**АКТ ОБСЛЕДОВАНИЯ  
К ПАСПОРТУ ДОСТУПНОСТИ № 2  
Муниципального казённого общеобразовательного учреждения  
Вознесенская основная общеобразовательная школа**

с.Вознесенка, Абанского района, Красноярского края  
Наименование территориального образования субъекта РФ

- 1.1. Наименование (вид) объекта Муниципальное казённое общеобразовательное учреждение Вознесенская основная общеобразовательная школа
- 1.2. Адрес объекта 663750. Россия, Красноярский край, Абанский район, село Вознесенка, улица Советская 30б

№14

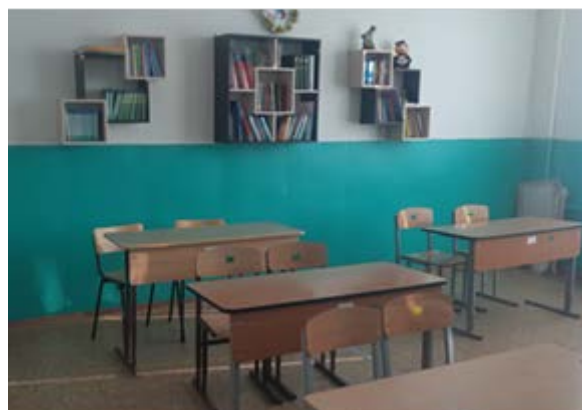
кнопку вызова персонала.	
3.6	Пути эвакуации (в т.ч. зоны безопасности)	есть	8,9,10,11,12,14	Отсутствует пандус. Отсутствие визуального и акустического оповещения при возникновении и опасности. Отсутствие информационных рельефных табличек к каждому помещению рядом с дверью.	К,О,С	Установить пандус. Установить сигнализацию с визуальным и акустическим оповещением. Установить информационные рельефные таблички к каждому помещению рядом с дверью. Организовать сопровождение инвалида-колясочника.	По мере выделения финансирования. Текущий ремонт.

Установить съемный пандус. Установить фиксаторы двери в положении «открыто», «закрыто». Организовать размещение комплексной системы информатизации от входа до зон целевого назначения и санитарно-гигиеническому помещению. Установить информационные рельефные таблички к каждому помещению рядом с дверью. Установить кнопку вызова персонала и сигнализации с визуальным и акустическим оповещением при опасности, организовать сопровождение инвалида-колясочника.
